Reformierte Kirche und Pfarrhaus in Saignelégier.

Rapport du Jury.

Reform. Kirche und Pfarrhaus Saignelégier.

I. Preis „Notre Eglise“. — Verfasser: Max Strub, Architekt in Zürich.

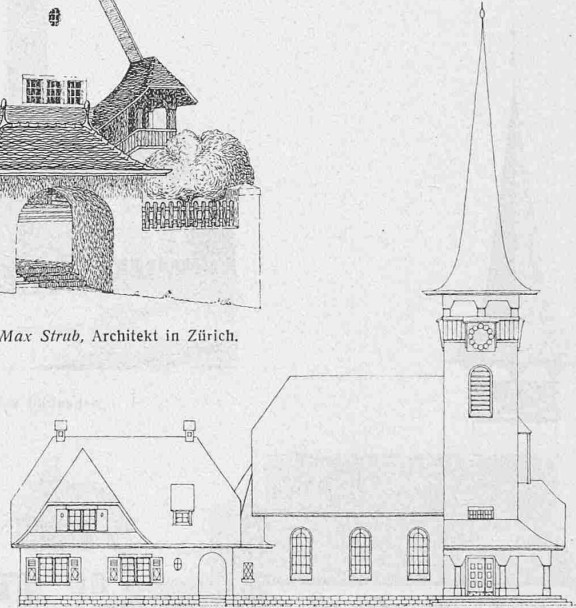
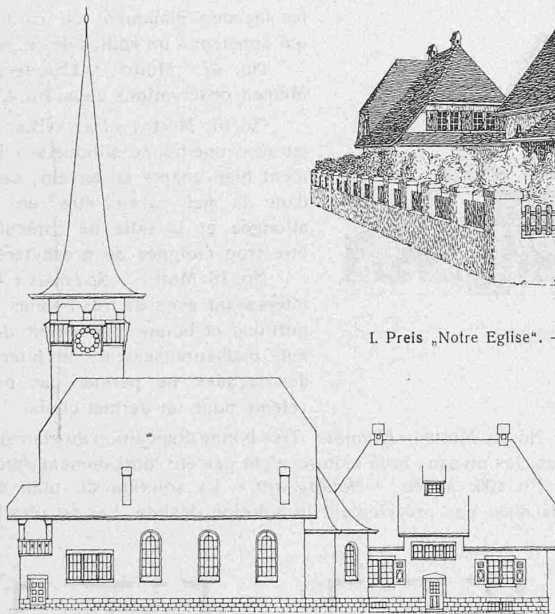
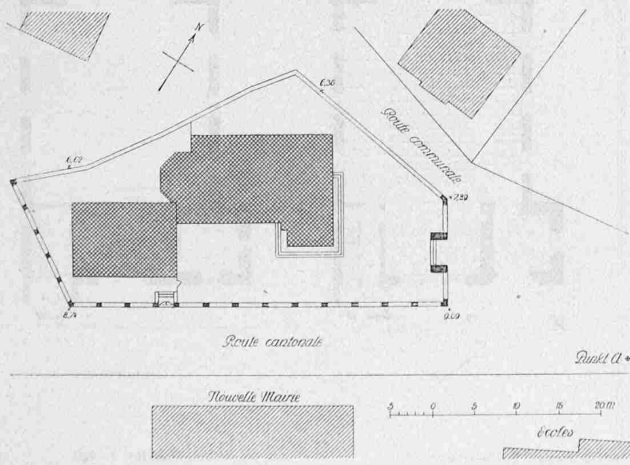
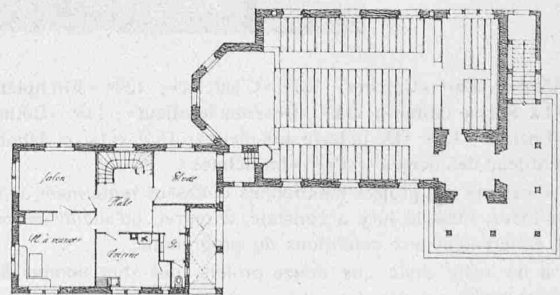
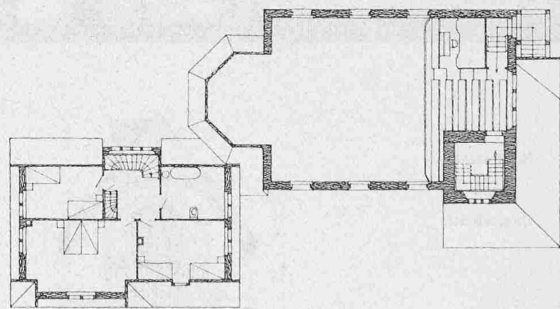
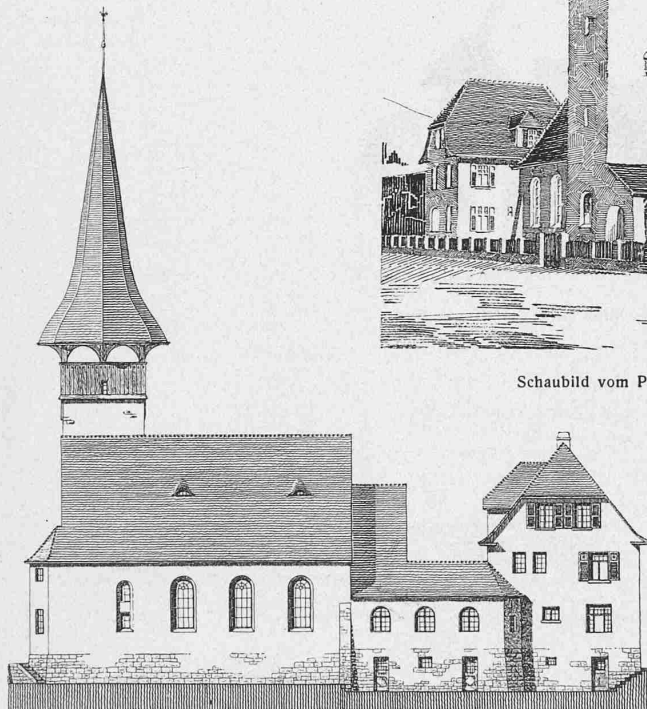
No. 4. Motto: «Notre Eglise.» La disposition est bonne, l'entrée de l'église bien comprise; l'ensemble se présente très bien. On peut critiquer, dans le plan de la Cure, la situation de la cuisine et des W.-C. qui sont orientés au midi, tandis que le cabinet d'études se trouve placé au nord; en ce qui concerne le plan de l'église, la forme du chœur est quelque peu critiquable; mais il est facile de remédier à ces détails.

I. No. 4. «*Notre Eglise*» est classé premier, malgré les quelques inconvénients du plan de la cure signalés, mais facilement rémédiabiles, avec une prime de 800 fr.

II. Preis ex aequo. — „Heimat“. — Verfasser: R. Frutiger, Arch., Bern.

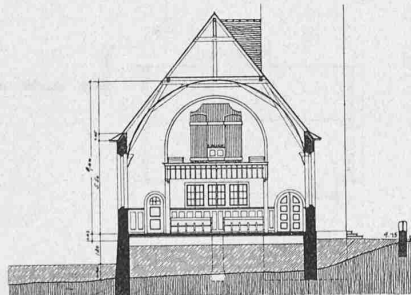
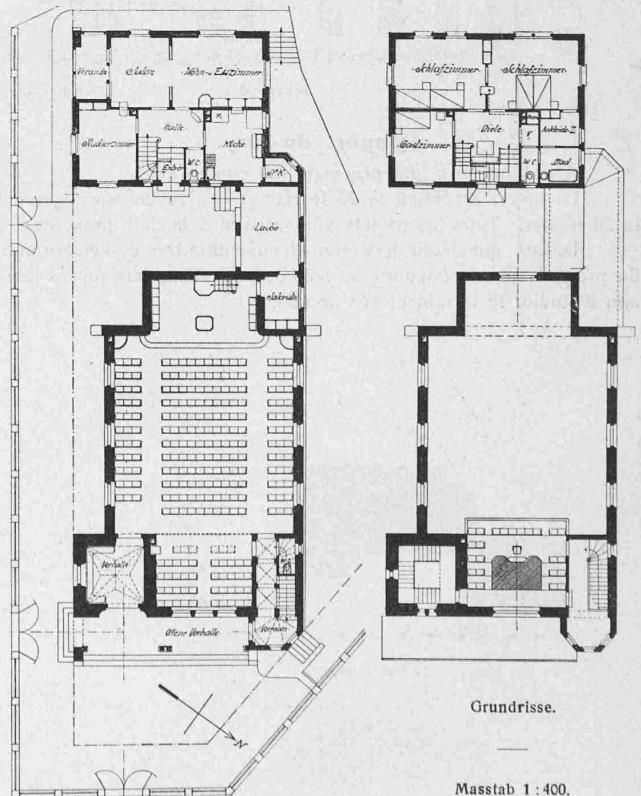
No. 96. Motto: «Heimat.» Très bonne disposition du plan et des façades, les niveaux et la clôture n'ont pas été suffisamment étudiés.

II. No. 96. «*Heimat*» | ex æquo ave une prime
II. No. 113. «*Cloche*» | de 600 fr. chacun.

II. Preis ex aequo. — „Cloche“. — Verfasser: E. Yonner, Arch. in Neuchâtel.

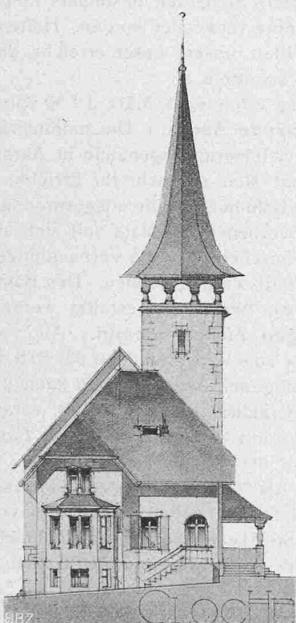
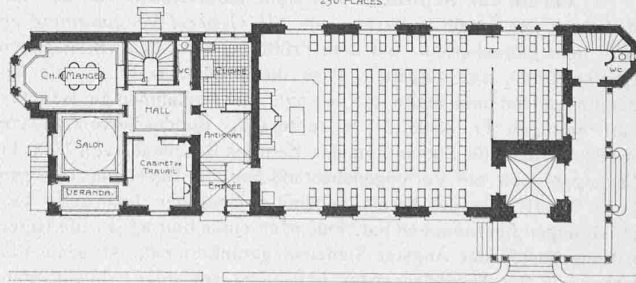
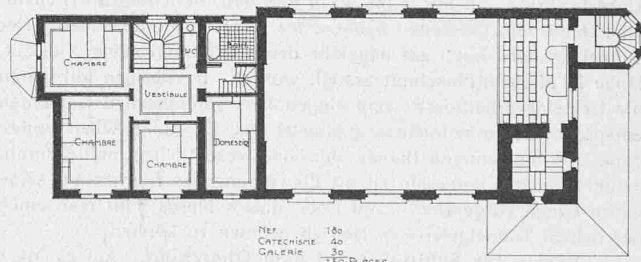
No. 113. Motto: «*Cloche.*» Disposition générale simple et pratique; les façades bien étudiées s'adaptent parfaitement à l'emplacement, malheureusement la communication de la cure avec la salle de catéchisme est un peu compliquée.
